RIZP.271.2.2018.JA

Odpowiedzi na zapytania

Dotyczy postępowania przetargowego na zadanie:
„Przebudowa drogi gminnej w miejscowości Stepień”

Ad.12

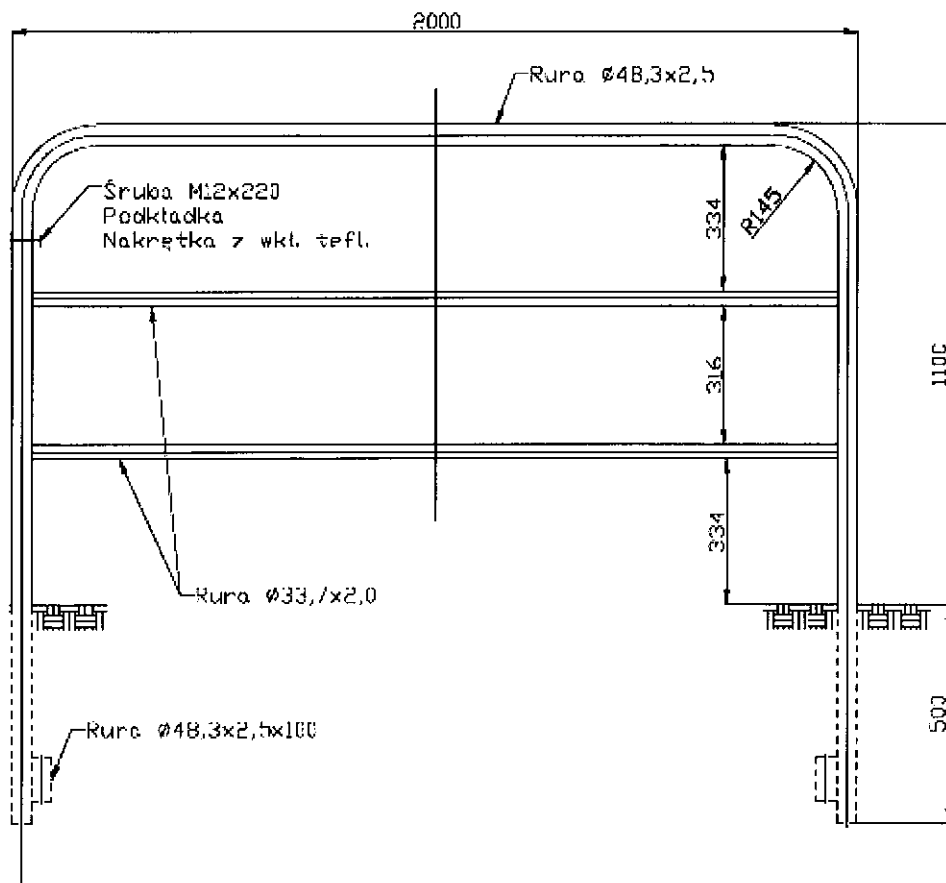
12. Proszę o udostępnienie rysunku szczegółowego poręczy ochronnych (poz. 10 przedmiaru).
